改善箇所説明図

建機運搬兼用ダンプトラックにおいて、

不具合①発生箇所

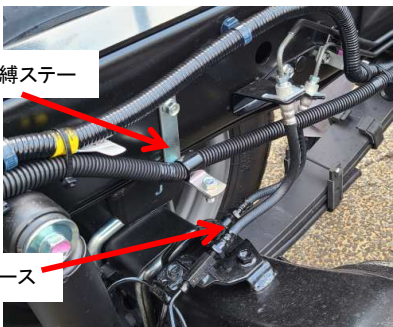
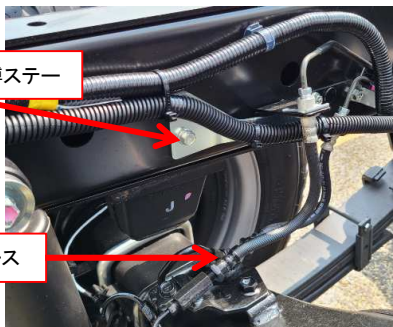
【改善前】	【改善後】
不 具 合 ①	ハーネス固縛ステーとブレーキホースの隙間が少ない 	ハーネス固縛ステー変更し隙間改善 
	作動油タンクステー取付ボルトとブレーキ配管の隙間が少ない 	作動油タンクステー変更し隙間改善

- ①ダンプ用センサハーネス固縛ステーの設計が不適切なため、ハーネスを固縛するボルトの先端と後輪用ブレーキホースの隙間が不足しているものがある。そのため、走行時の後輪の跳ね上がりにより固縛ボルト先端とブレーキホースが干渉するおそれがあり、そのまま使用を続けるとブレーキホースが損傷し、最悪の場合、ブレーキ液が漏れて制動力が低下するおそれがある。
- ②ダンプ用作動油タンク取付位置の設計が不適切なため、作動油タンクをシャシフレームに取付けているボルトとブレーキ配管の隙が少ないものがある。そのため、そのままの状態で使用を続けると、後輪用ブレーキ配管が損傷し、最悪の場合、ブレーキ液が漏れて制動力が低下するおそれがある。

- ①ダンプ用センサハーネスステーの固縛ステーを対策品に交換する。また、後輪用ブレーキホースに損傷がある場合は、ブレーキホースを新品に交換する。
- ②ダンプ用作動油タンクステーを対策品に交換する。また、後輪用ブレーキ配管に損傷がある場合は、ブレーキ配管を新品に交換する。
